Note de présentation des compléments apportés à l'étude d'impact environnemental du dossier de PC relatif au parc agrivoltaïque de Soumans au lieu-dit « les bregeres » (20 octobre 2025)

Cette note a pour objet d'apporter **des compléments à l'étude d'impact environnemental** du dossier de Permis de Construire n° PC 0231 7423D0007 relatif au parc agrivoltaïque de Soumans au lieu-dit « Les Bregere ».

Elle répond aux observations formulées par l'avis du bureau espace rural et milieux terrestres de la DDT 23 en date du 15 mars 2024 (Annexe n°1 du présent document).

PROJET AGRIVOLTAÏQUE DE SOUMANS (23) – GENERALE DU SOLAIRE
Note d'analyse du projet au regard des rubriques loi sur l'eau
(Rubriques 2.1.5.0 et 3.3.1.0)

Exemple de mise en place de revets d'eau dans des chemins remblayés

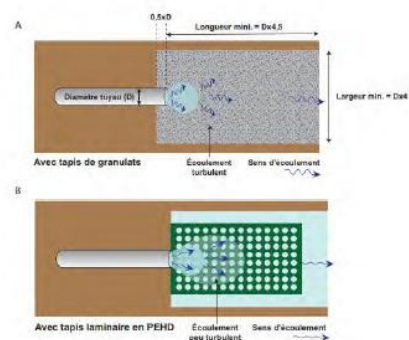
La mise en place des pistes lourdes va perturber le fonctionnement hydrologique local en déviant ou arrêtant les écoulements de surface et de subsurface venant alimenter les zones humides. L'objectif est donc de rendre les pistes transparentes d'un point de vue hydraulique en mettant en place des revets d'eau métalliques et des buses parallèlement au sens d'écoulement. Ces éléments devront faire l'objet d'un entretien afin qu'ils ne soient pas bouchés.

La mise en place d'une buse sur les secteurs où les ruissèlements se concentrent apparaît nécessaire.
